ANEJO 01: ANTECEDENTES

1º.- En fecha 30 de junio de 2005, el Jefe de la Demarcación de Carreteras del Estado en Andalucía Occidental realiza la Propuesta de la Orden de Estudio del Proyecto de Construcción "Mejora de seguridad vial. Acondicionamiento del enlace de tres caminos. Carreteras A-4, A-48 y CA-33. Provincia de Cádiz".

Auditoría de seguridad viaria del proyecto de construcción:
Acondicionamiento del enlace tres caminos. Carreteras A-4,
A-48 y CA-33. Provincia de Cádiz.
Clave 29-CA-4140

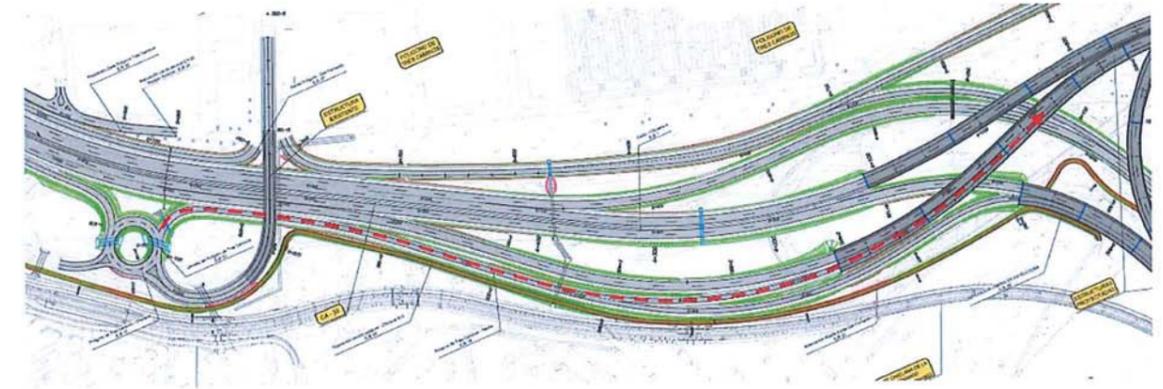
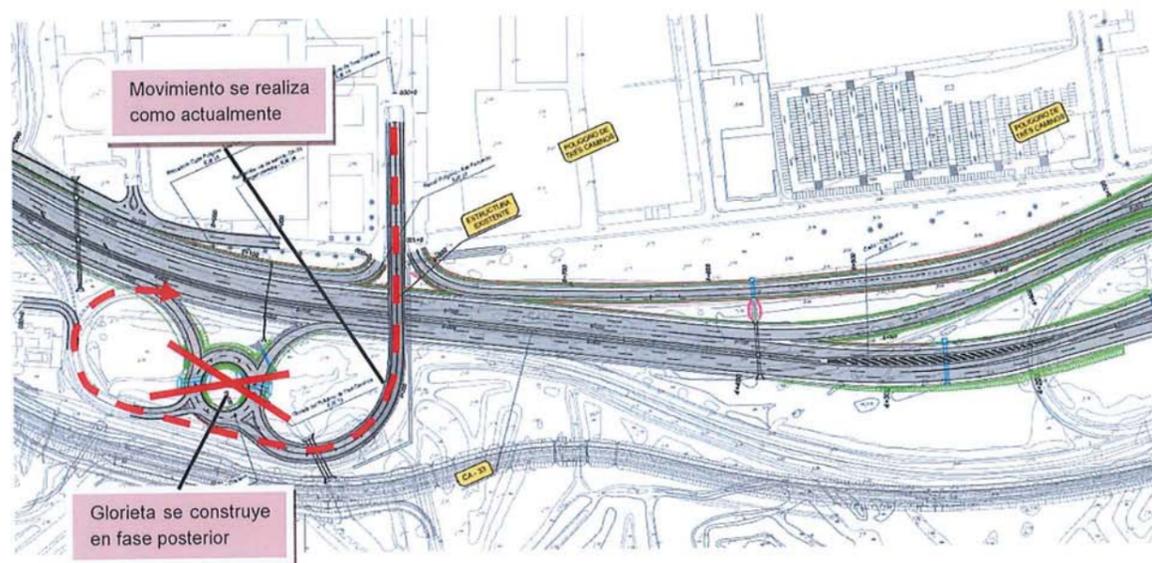
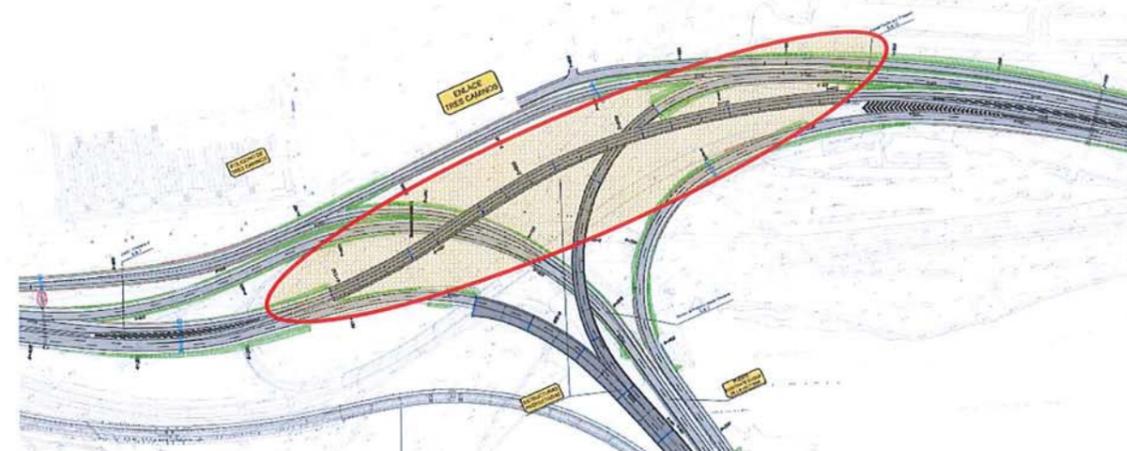
La no existencia de divergencia clara y la dificultad de trenzado de los vehículos pesados que se incorporan al tronco en sentido Sevilla puede producir cambios inesperados de carril con riesgo de colisiones laterales o pérdidas de control por reducciones bruscas de velocidad.

Efectivamente se produce este trenzado de escasa longitud, debido a la segregación de la fase 2 de la planta completa. Conviene indicar cómo se realizaría ese movimiento con el conjunto del enlace construido:

En todo caso, esta distancia es claramente insuficiente respecto a la mínima indicada en la norma de Trazado 3.1-IC, que es de 1.200 metros.

Por tanto, la tercera alternativa consiste precisamente en la unificación de la ejecución de las fases constructivas 2 y 3, de modo que la remodelación del enlace de Tres caminos se aborde en una única fase de ejecución, lo que implica una optimización de los parámetros de calidad en relación a la Seguridad Vial, eliminando trenzados y movimientos conflictivos.

2.1.3 Coincidencia de movimientos de entrada, salida y bifurcación de calzadas con origen en Cádiz en 1 km de longitud.

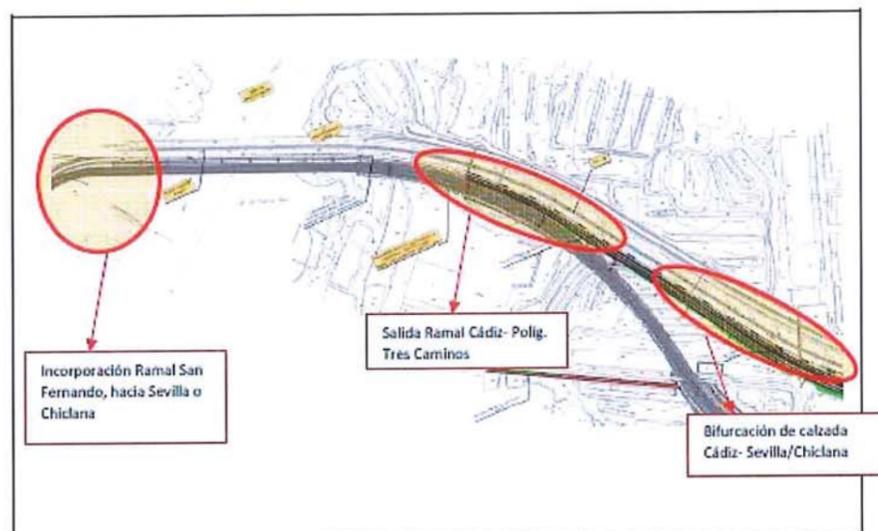
El medio kilómetro previo a la bifurcación de la calzada Cádiz hacia Sevilla o hacia Chiclana, coincide con el movimiento de salida Cádiz-Polígono Tres Caminos, y a su vez medio kilómetro antes con el movimiento de acceso desde San Fernando hacia Sevilla o hacia Chiclana.

Se trata de un tramo en el que el trazado está absolutamente condicionado y encorsetado tanto por la configuración actual (entradas y salidas, presencia de la estructura del Nuevo Puente Zuazo sobre el caño de Sancti Petri), como por la imposibilidad de ampliar más las plataformas, para añadir carriles de trenzado, precisamente por la presencia de esa estructura sobre el caño, a lo que se añade la reciente construcción del tren tranvía San Fernando – Chiclana de la Frontera.

Plano 2.12.1.2. "Fase II", hoja 3

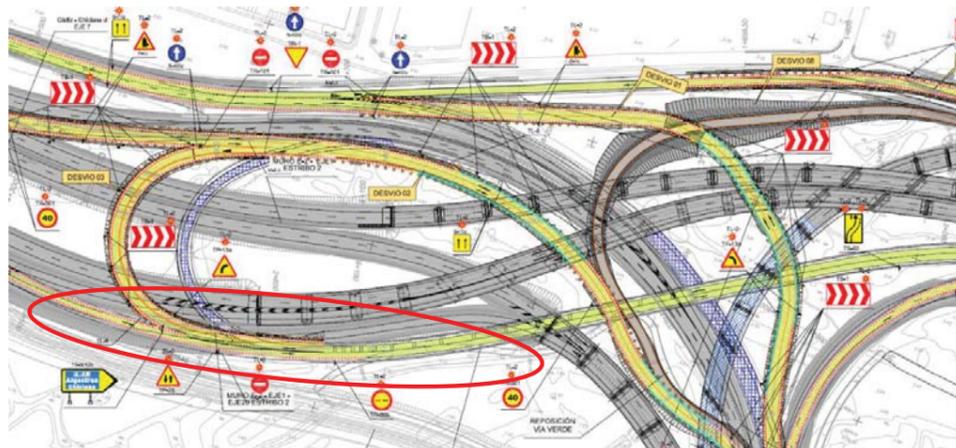
Esta calzada es actualmente bidireccional hasta la bifurcación, pero no existe ni se ha previsto ninguna separación física de los sentidos, lo cual puede generar confusiones en estos momentos de obras con los desvíos previstos.

Plano 2.12.1.2. "Fase II", hoja 3

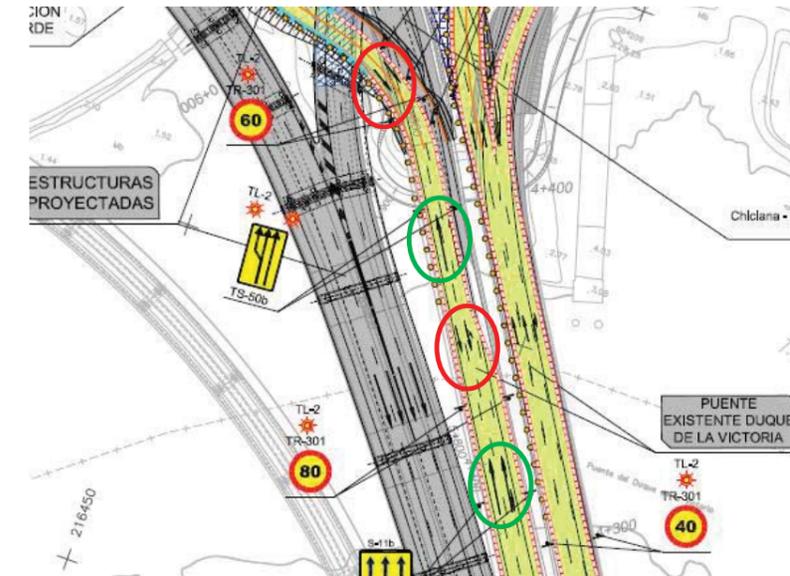
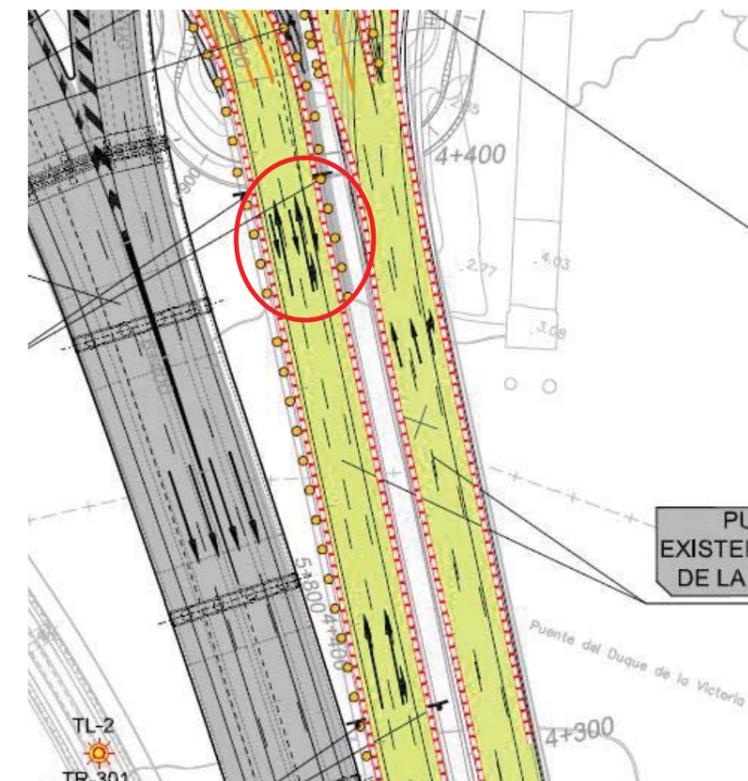
- Erratas en las flechas, hay flechas en ambos sentidos de circulación en una misma calzada.

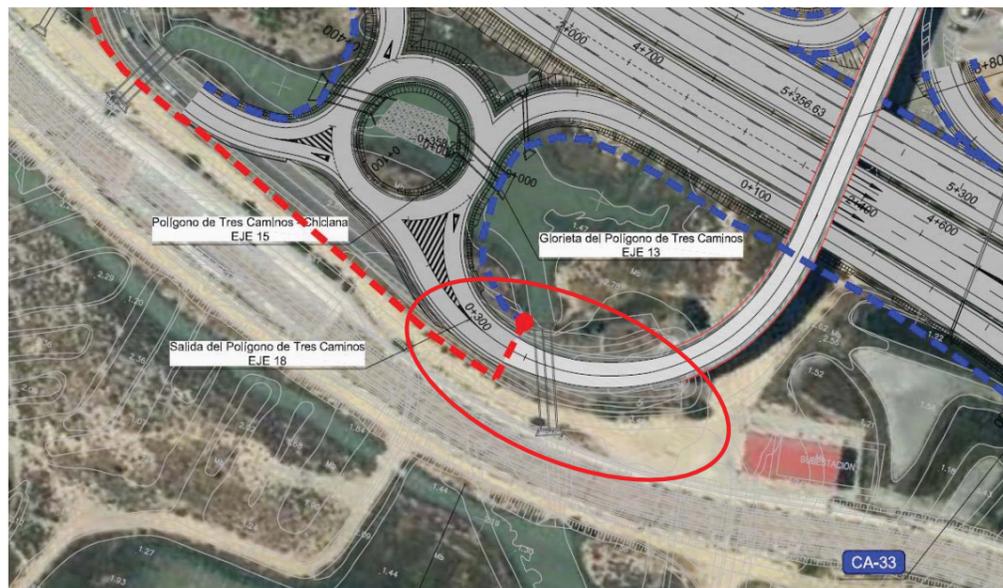
- En la glorieta del Polígono de Tres Caminos se conecta el cerramiento existente (rojo) con el nuevo (azul), pero el existente se dibuja por medio del camino.

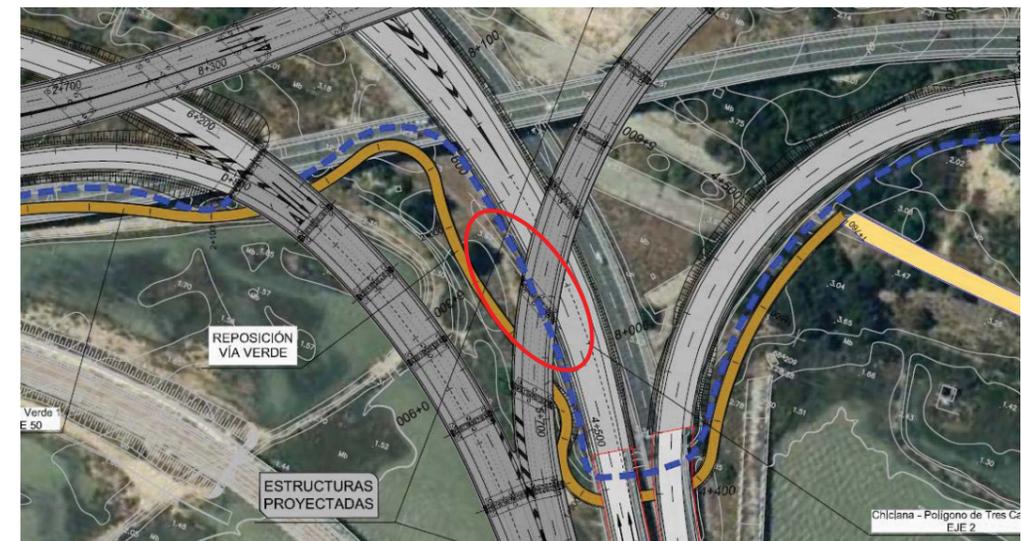
- Y de cerramientos por encima de las estructuras, en lugar de por debajo:

Plano 2.12.1.2. "Fase II", hoja 3

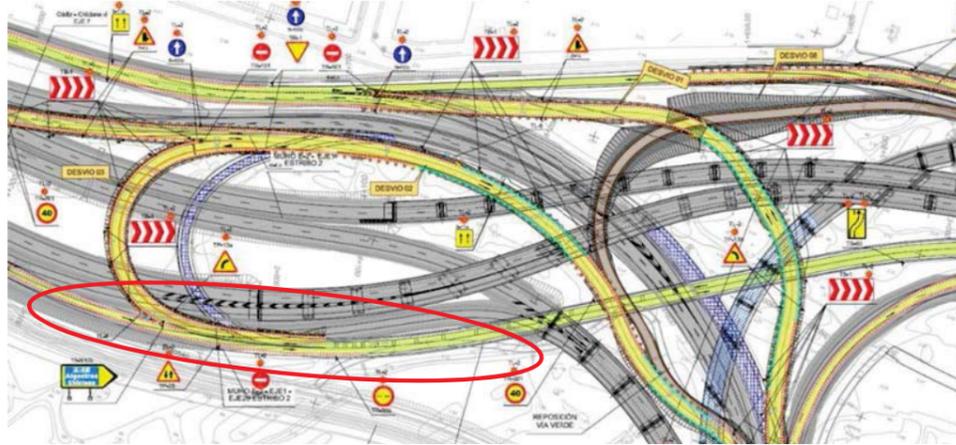
Esta calzada es actualmente bidireccional hasta la bifurcación, pero no existe ni se ha previsto ninguna separación física de los sentidos, lo cual puede generar confusiones en estos momentos de obras con los desvíos previstos.

Plano 2.12.1.2. "Fase II", hoja 3

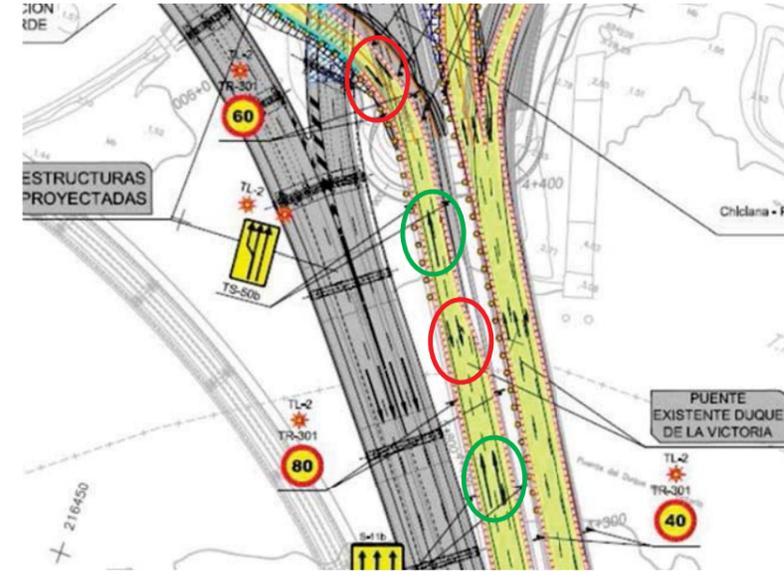
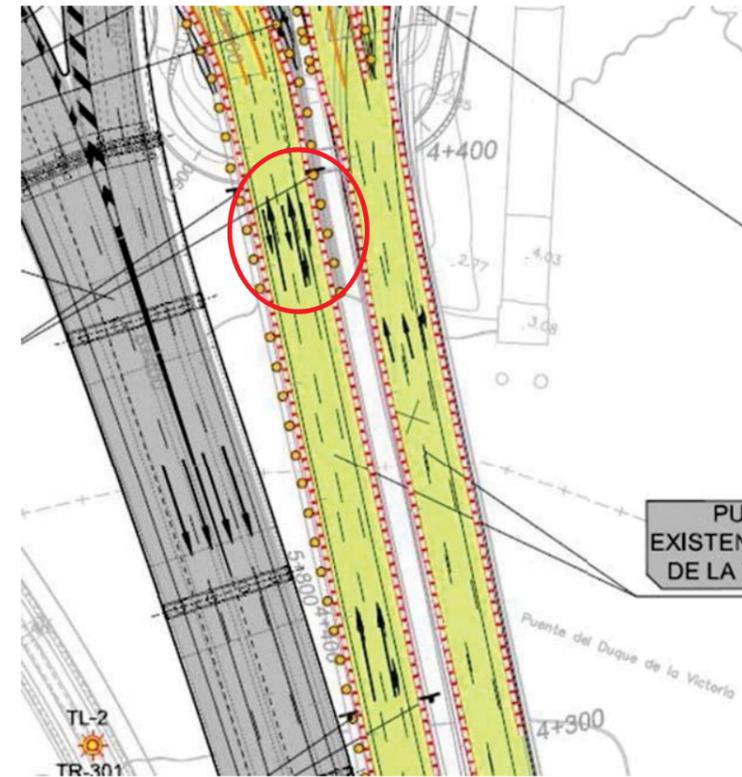
- Erratas en las flechas, hay flechas en ambos sentidos de circulación en una misma calzada.

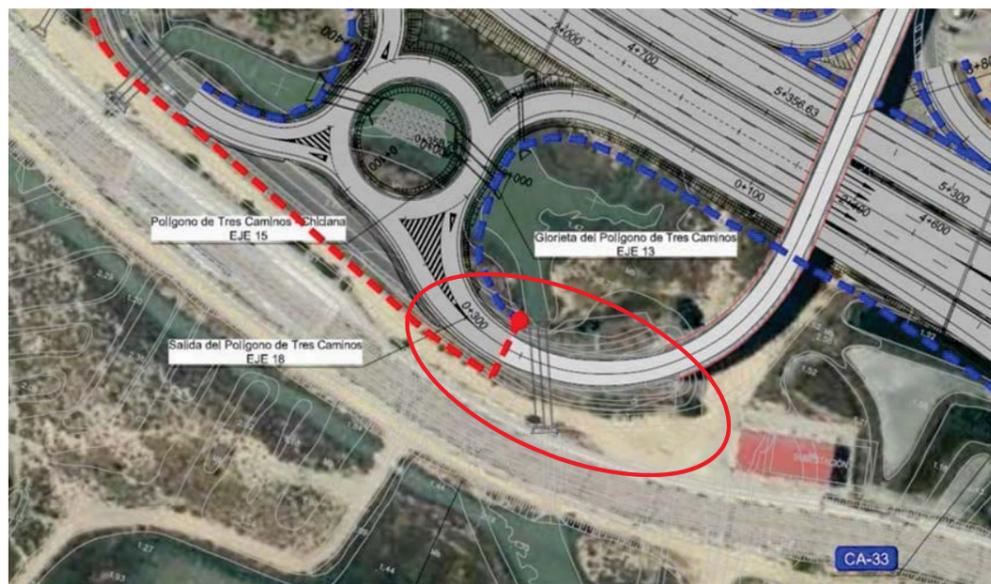
En los planos de señalización vertical se indican pórticos y carteles a retirar y cartelería que se mantiene, pero se observa que hay más carteles a retirar que los ahí dispuestos, por lo que no queda claro lo que se elimina y lo que se queda.

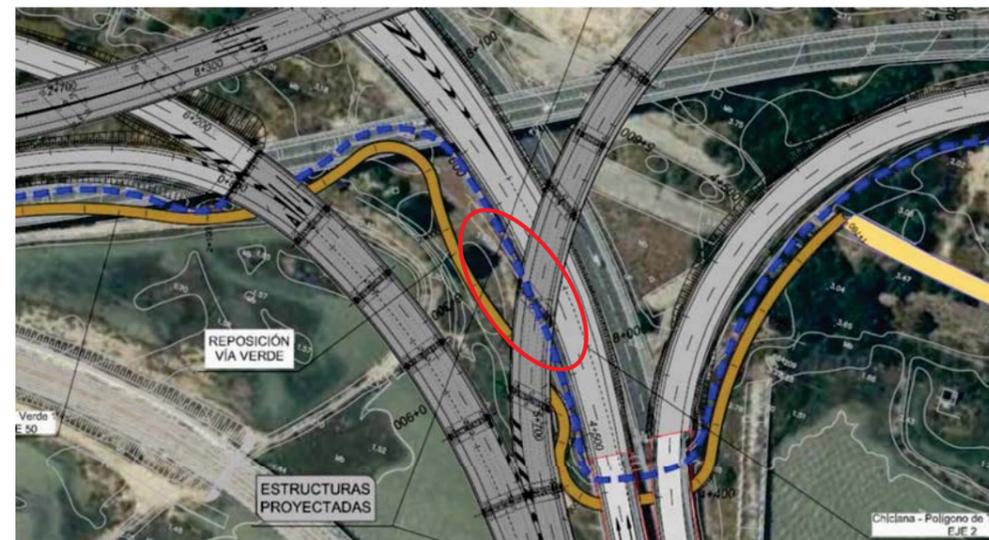
- Y de cerramientos por encima de las estructuras, en lugar de por debajo:
